RÉFÉRENCE : FSA202011 **DATE : 23.07.2020**

OBJET : MISE À NIVEAU DES JOUES D'AILE

FSA202011 : Montage ultérieur d'un faux garde-boue (Deflect Assembly) pour les véhicules FMAX.

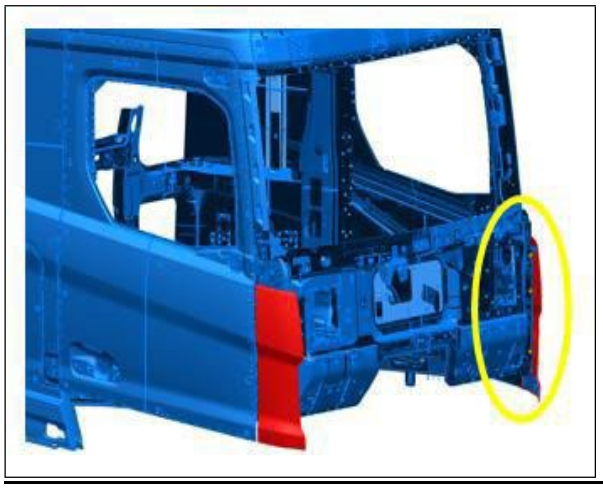
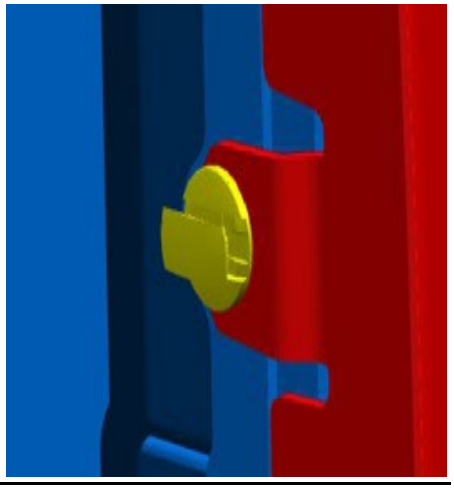
Les fixations doivent être remplacées pour ajuster l'écart entre les joues d'aile JC46-E16005-A* et le capot JC46-E16006-A* Les étapes ci-dessous doivent être suivies;

1- Les fausses connexions de l'aile Agraffes sont supprimées

2- Les trous du circlip et de la tôle doivent être centrés lors de l'assemblage du circlip (W711670 S307)

3 – Les boulons sont serrés à 4,8 Nm.
